RELATÓRIO DE FISCALIZAÇÃO AGENERSA/CASAN Nº 154/2025

PROCESSO	SEI-480002/000798/2025		
CONCESSIONÁRIA	Rio Mais Saneamento	BLOCO	03
REPRESENTANTES DA CONCESSIONÁRIA	Lucas Diego Costa Oliveira - Coordenadora de operações Thamires Dantas – Analista de operações		
UNIDADE/OBRA FISCALIZADA	Reservatório Vassouras		
ENDEREÇO DA UNIDADE/OBRA FISCALIZADA	Vassouras– RJ		
TIPO DE FISCALIZAÇÃO	Programada		
OBJETIVO DA FISCALIZAÇÃO	Verificar SAA de Vassouras		
MOTIVO DA FISCALIZAÇÃO	Deliberação AGENERSA Nº 4216/2021		
PERÍODO DE FISCALIZAÇÃO	02 e 03/07/2025

· RESERVATÓRIO VASSOURAS

Foto 5 – Painel do sistema controlador de nível sem sinalização de risco

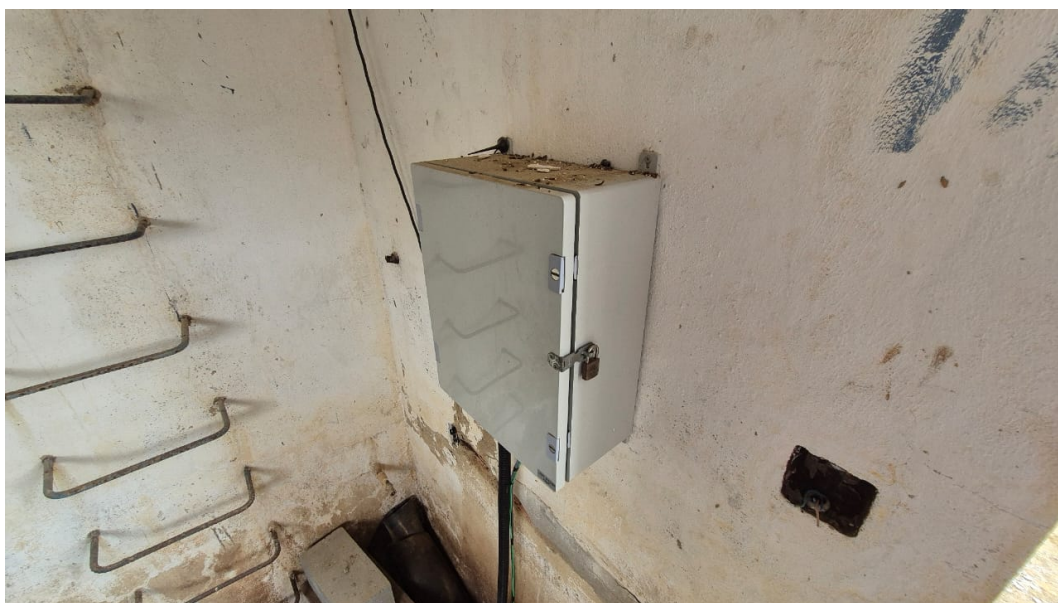
A unidade está em mau estado de conservação, sendo observado pintura desgastada, rachaduras em suas paredes e na sua base.

- Providenciar restrição de acesso à unidade;
- Providenciar cronograma de obras para manutenção do reservatório em vista das más condições de conservação encontradas;
- Providenciar escada de acesso segura;
- Providenciar iluminação adequada.
